株式会社ミスミ
日本企業体
ME 事業グループ

「30度台形ねじ用ナット」仕様変更のご案内

30度台形ねじ用ナット

2. 仕様変更箇所

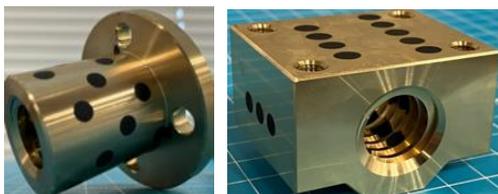
No.	変更内容	変更前	変更後
①	本体材質	C6782	高力黄銅合金
②	外観（色味）	濃い金色	薄い金色

本体材質変更に伴い、色味が変更となります。

【変更前】濃い金色

【変更後】薄い金色
